改善箇所説明図

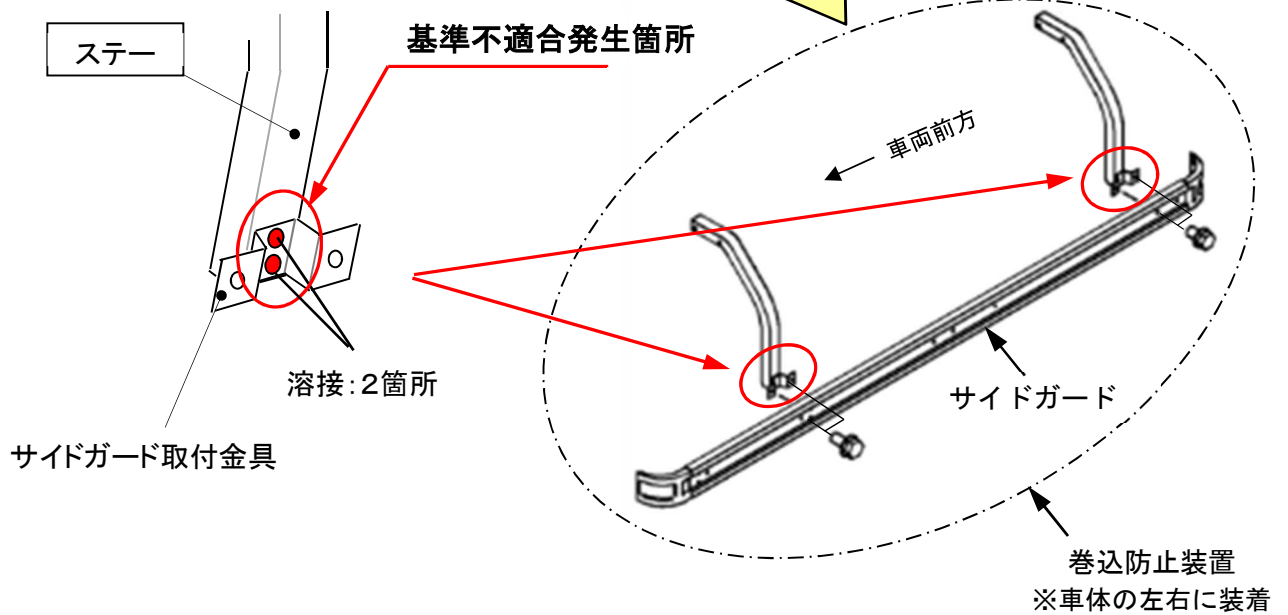
小型トラックの巻込防止装置において、サイドガード取付金具とステーの溶接が不適切なものがある。そのため、当該部位の溶接が剥がれてサイドガードがステーから外れ、最悪の場合、サイドガードが脱落するおそれがある。

全車両、良品のステーに交換する。

注 : は交換する部品を示す。
